Analyse de l'accident mortel de voyageur d'un tramway du réseau de Nice, survenu le 11 avril 2015

Analyse de l'accident mortel de voyageur d'un tramway du réseau de Nice, survenu le 11 avril 2015

Les secrétaires du syndicat CGT de RLA (Régie Ligne d'Azur) ainsi que les secrétaires du CHSCT de RLA m'ont demandé de procéder à l'analyse du rapport de l'expert judiciaire nommé par le Tribunal de grande Instance de Nice pour procéder à des investigations sur les causes du décès de Monsieur Jacques Burgède consécutif à une chute provoquée par un freinage d'urgence (FU) dans un tramway, le 11 avril 2015 (cf. Annexe 1).

Photo d'écran de la caméra M1 de la rame 1023 prise le 01/10/2017.

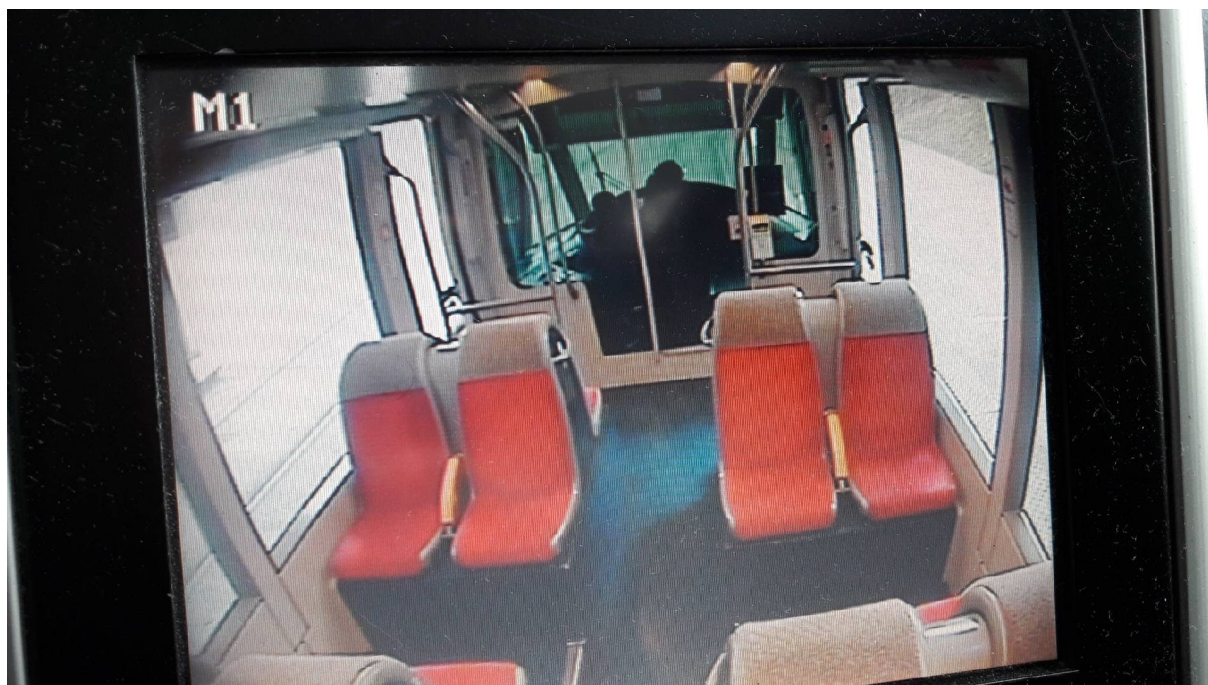
Une photo d'écran d'une image de la vidéo intérieure prise par la caméra M1 de la rame 1023 le 1^{er} octobre 2017 (cf. ci-dessus) permet de se rendre compte que l'expression « *on distingue un véhicule* » manifeste que cette vue de la voiture impliquée dans l'accident ne permet pas de la voir précisément mais seulement de la distinguer.

Les photos présentées ont été prises pendant la reconstitution (31-54/314) et sont, quant à elles, parfaitement nettes. La mobilisation des images de la caméra M1 pour positionner la voiture de police peut faire douter qu'elle soit « *positionnée à l'emplacement exact où se trouvait un véhicule équivalent* » (p. 19/314). Le fait que le conducteur présent lors de cette reconstitution « *n'a pas formulé d'observation sur le positionnement du véhicule en stationnement à cheval sur le trottoir et le "bateau" d'entrée du garage de l'immeuble n°10 de la rue Albert Voisin* » (p. 19/314) ne signifie pas, compte tenu de la dissymétrie des personnes en présence, 10 personnes représentant l'autorité *versus* un conducteur dont l'action est évaluée dans une procédure judiciaire, qu'il aurait positionné la voiture de la même façon.

L'incertitude quant au nombre de personnes qui sortent de la voiture confirme l'imprécision des images qui ont servi à cette reconstitution.

Cette incertitude est d'autant plus grande que les images de M1 où on distingue la voiture ont, apparemment, été prises au moment où la rame est immobilisée si on en croit le rapport accident grave fait par RLA (p. 110/314).
